Meie 14.10.2024 nr 7.2-2/24/14162-4

Kuusalu tee 22 kinnistu ja selle lähiala detailplaneeringust

Võttes aluseks ehitusseadustiku (edaspidi *EhS*) ja planeerimisseaduse (edaspidi *PlanS*) ning kliimaministri 27.11.2023 [määruse nr 71](#) „Tee projekteerimise normid“ (edaspidi *normid*), peame vajalikuks lahendada Guru Projekt OÜ töö nr DP 325-2024 „Kuusalu tee 22 kinnistu detailplaneering“ järgmised puudused.

Joonis 1. Väljavõte Maa-ameti kaardirakendusest ja planeeringu põhijoonisest

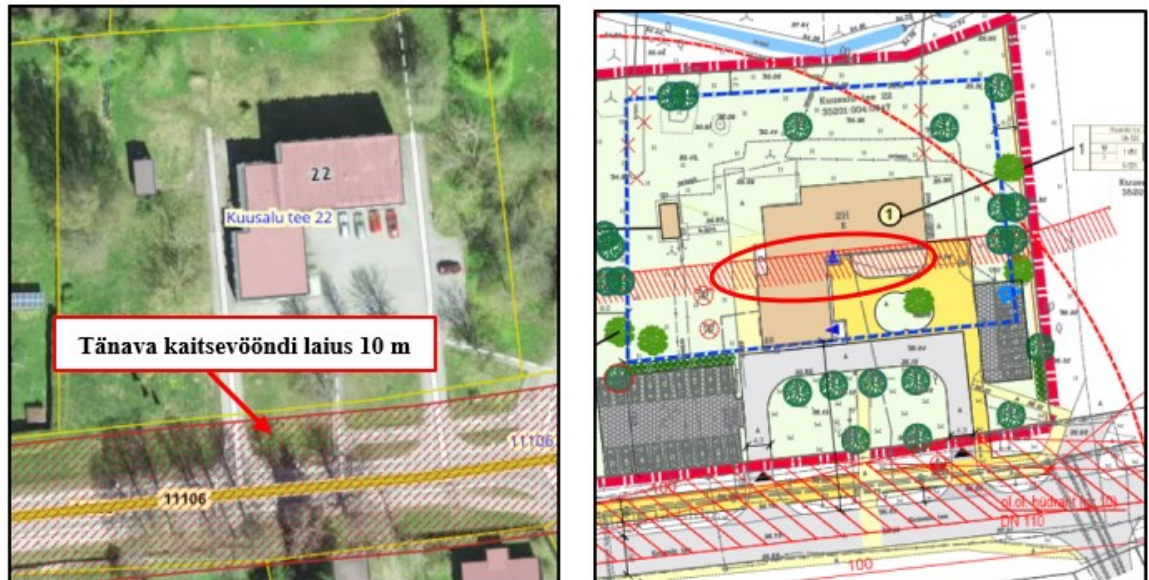
Põhijoonisel ja tehnovõrkude koondplaanil kujutatud tänava kaitsevööndi laius ei ühti Maa-ameti teeregistri tänava kaitsevööndi laiusega (vt *joonis 1*). Palume korrigeerida planeeringu joonistel näidatud tänava kaitsevööndi laiust (sh tingmärkide loetelu selgitustes), lisada vastav mõõtkett. EhS § 71 lg 3 kohaselt on tänava kaitsevööndi laius mõlemal pool äärmise sõiduraja välimisest servast 10 m.

Joonis 2. Väljavõte planeeringu põhijoonisest

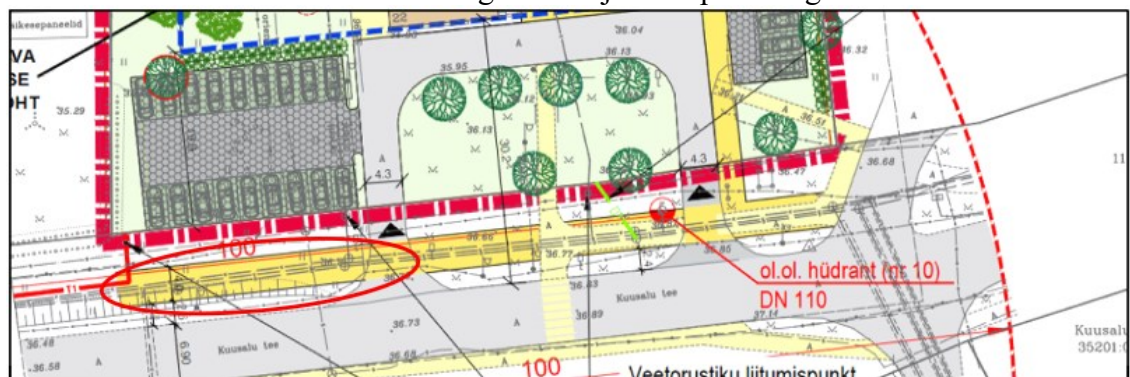
Planeeringu joonistel näidatud planeeritava kergliiklustee lahendust tuleb täiendavalt analüüsida. Me ei saa nõustuda planeeringu joonistel näidatud kergliiklustee lahendusega, kus see katkeb planeeringuala vasakus nurgas (vt joonis 2). Planeeritavad kergliiklusteed tuleb ühendada olemasolevate ülekäiguradade ja bussipeatustega.

Märgime, et kui joonistel näidatud planeeritava kergliiklustee osas edasine plaan puudub, siis tuleb joonisel 2 tähistatud kergliiklustee lõik eemaldada.

Joonis 4. Väljavõtte normide lisast 2 joonisest 8

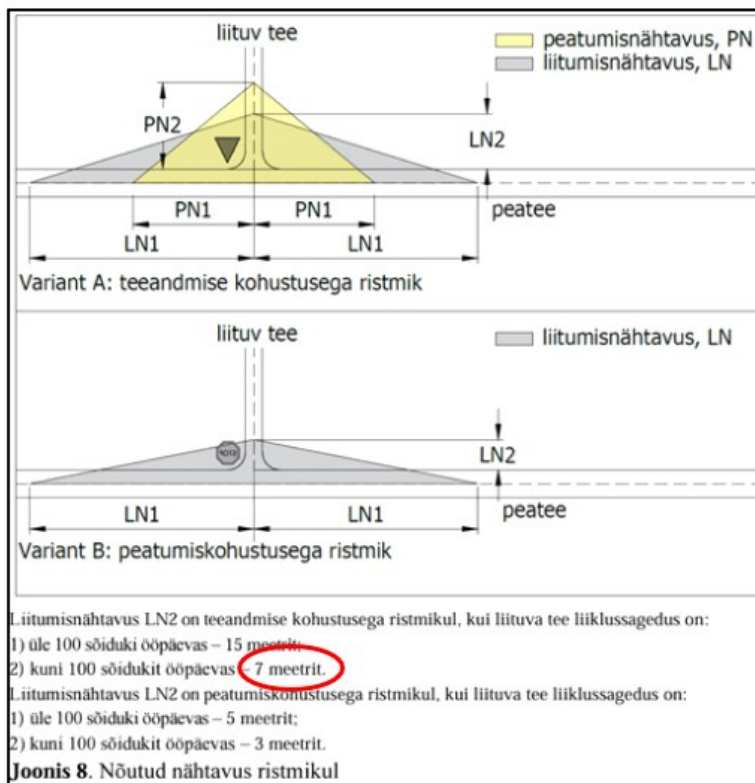
Meie seisukohtade kirja p 6. esitatud nõue on ebakorrektelt lahendatud. Planeeringu joonistele kantud nähtavuskolmnurgad ei vasta normide lisa 1 tabel 18 (vt joonis 3) ja lisa 2 joonisel 8 (vt joonis 4) toodud nõuetele. Palume planeeringu jooniseid korrigeerida arvestusega, et olemasolevate ristumiskohtade riigitee km 1,192 ja km 1,229 nähtavuskolmnurkade mõõdud on 7x80 m, kus 7 m on arvestatud riigitee katte servast ja haarad 80 m ulatuvad riigitee teljeni.

Planeeringu seletuskirjas kirjeldada nimetatud nähtavuskolmnurgad ning lisada juurde, et: *Nähtavusala ei tohi paikneda nähtavust piiravate takistuste vahel. Vajadusel näha ette metsa, võsa, heki, aia vms rajatise likvideerimine (EhS § 72 lg 2).*

Joonis 5. Väljavõtte planeeringu tehnovõrkude koondplaanist

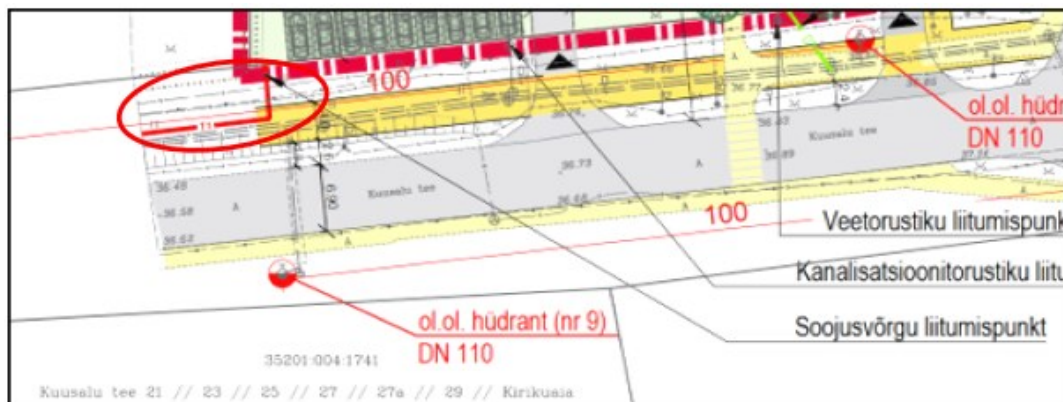
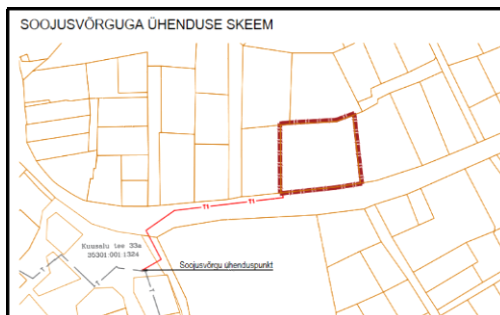
Planeeringu tehnovõrkude koondplaani joonise väljavõtetelt nähtub, et planeeritav soojustorustik on kavandatud riigitee alusele maale (vt joonis 5).

Selgitame, et EhS § 92 lg 1 alusel on tee rajatis, mis on ette nähtud inimeste, sõidukite või loomade liikumiseks või liiklemiseks. Tee osaks loetakse tunnel, sild, viadukt ja muud liiklemiseks kasutatavad ning tee toimimiseks vajalikud rajatised. Arvestades, et planeeringuga kavandatud tehnovõrgud ei ole eelpool nimetatud rajatised, mis on vajalikud tee toimimiseks ning riigitee alune maa on peaaegu täielikult riigitee rajatistega kaetud, ei näe me võimalust tehnovõrkude rajamiseks piki riigiteed riigitee alusele maale ning riigitee kaitsevööndisse. Palume tehnovõrkudele leida uus asukoht.

Joonis 6. Väljavõtte planeeringu tehnovõrkude koondplaanist

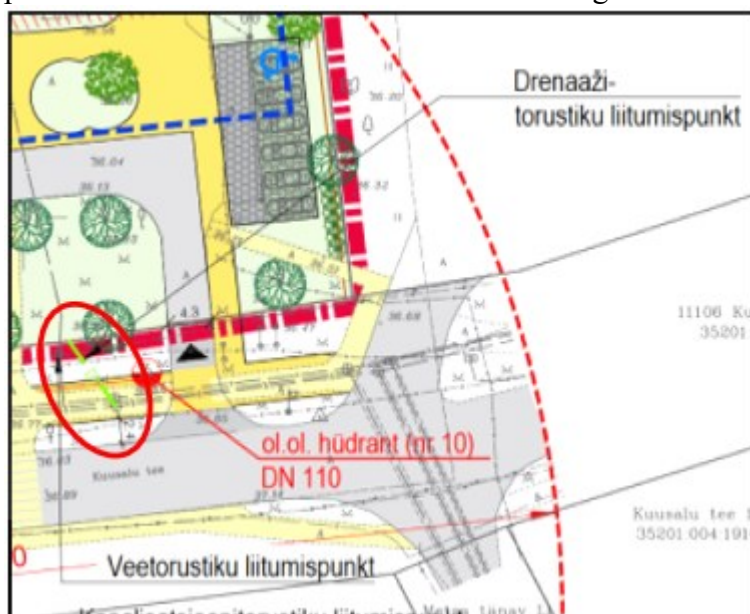
Lisaks on planeeringu tehnovõrkude koondplaani joonise väljavõttel näidatud, et planeeritav drenaažitorustik on kavandatud riigitee alusele maale (vt joonis 6).
